Governo do Estado do Rio de Janeiro
Secretaria de Estado do Ambiente e Sustentabilidade - SEAS
Instituto Estadual do Ambiente - INEA
Diretoria de Recuperação Ambiental - DIRAM

Questionamentos CONCORRÊNCIA NACIONAL CN Nº 005/2021

Dimensional Engenharia e Construções Ltda

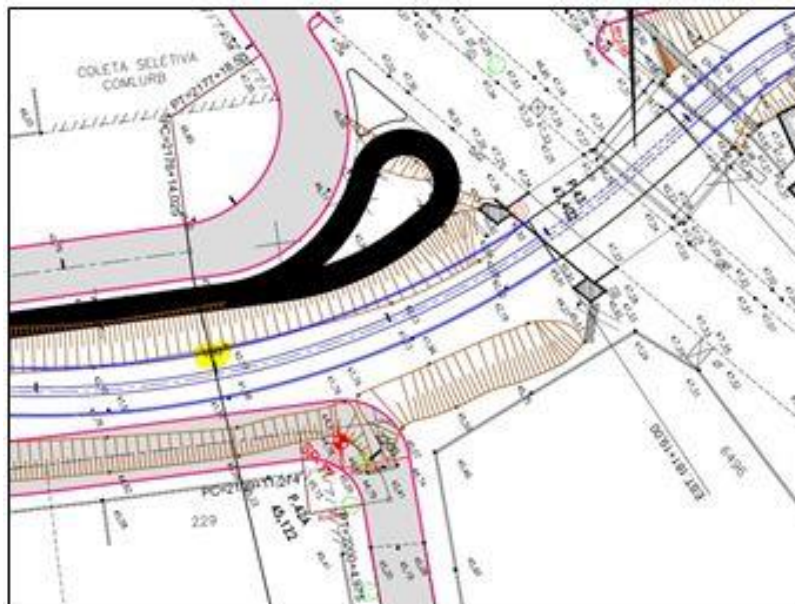
- 3.1. O Projeto Geométrico, disponibilizado no edital (Anexo 22 - VOL. II), apresenta o término do trecho a ser executado (conforme imagem abaixo), próximo à Estaca 180 (Canalização), no entanto este trecho não faz parte do escopo da obra em questão. Solicita-se maiores esclarecimentos sobre o escopo da pavimentação.

O escopo da presente licitação versa somente sobre o trecho indicado, cujo início, para o Rio Viegas, é a estaca 203+0,00, devendo os demais trechos constantes do Projeto Básico ser desconsiderados para efeito do escopo do presente processo licitatório.

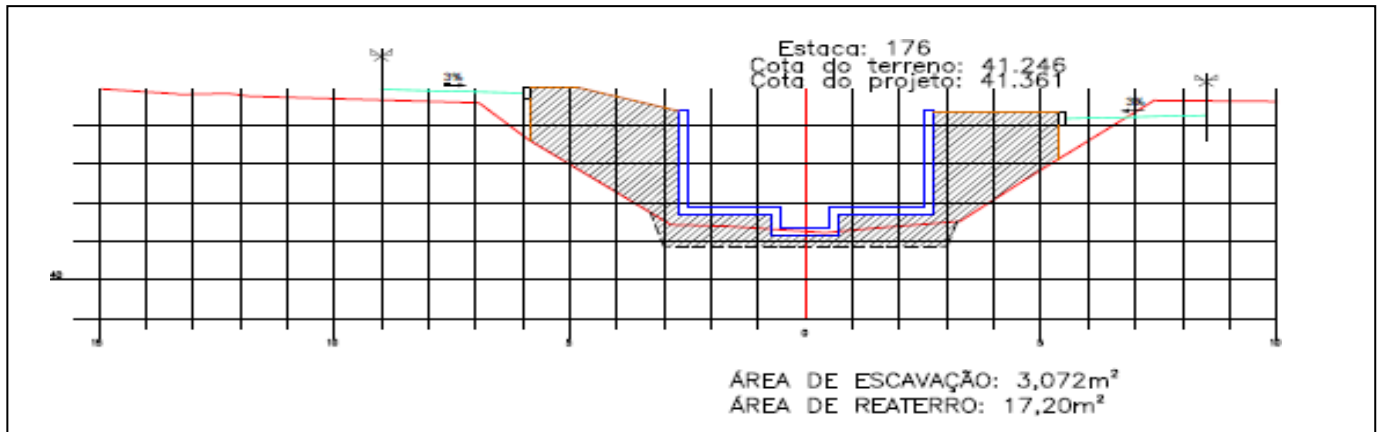
- 4.1. O Projeto de Terraplenagem, disponibilizado no edital (Anexo 22 - VOL. III), apresenta a última seção transversal na Estaca 176 (conforme imagem abaixo), no entanto, este trecho não faz parte do escopo da obra em questão. Solicita-se a disponibilização dos Projetos de Terraplenagem (ST-04/06V; ST-05/06V a ST-06/06V), que provavelmente referem-se a obra em questão, ou outros pertinentes ao trecho.

RESPOSTA: O projeto foi elaborado considerando uma extensão maior apresentando soluções para diversos trechos. Os levantamentos de quantitativos para estudo de corte e aterro foram elaborados a partir do projeto hidráulico e contemplados na planilha orçamentária constante do edital. Neste contexto, consta na memória de cálculo os quantitativos de movimentação de terra para o trecho objeto da intervenção.
